改善箇所説明図②

車両コントローラ(VCU)
基準不適合箇所

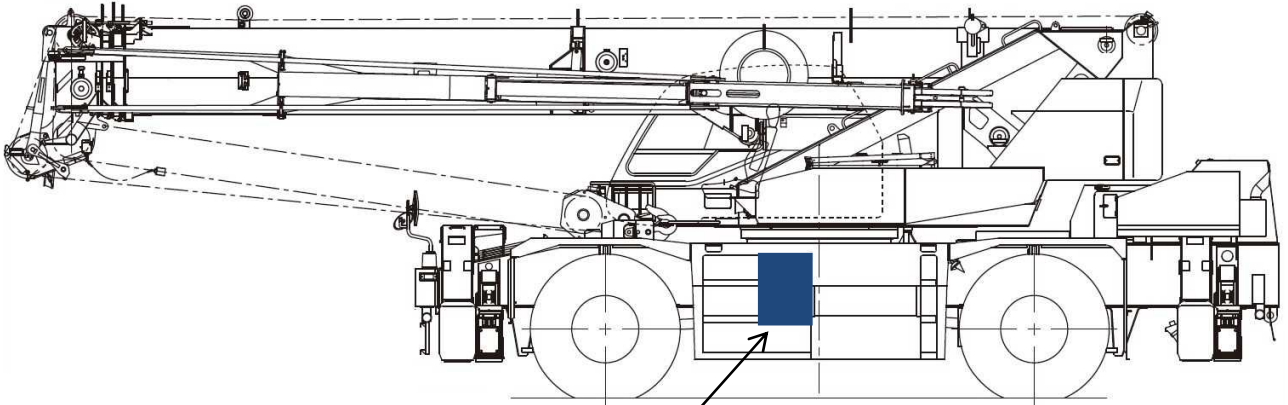
【ホイールクレーンの原動機において、エンジンオイルレベル警報装置のプログラムが不適切なため、イグニッションスイッチを ON にした直後にエンジンを始動すると、エンジンオイルが規定値を超えていても警告灯が点灯しないことがある。】

改善内容

全車両、車両コントローラ(VCU)のプログラムを対策プログラムに変更する。

注：交換部品なし。

識別：プログラム№で確認が可能のため、特別に識別は行わない。
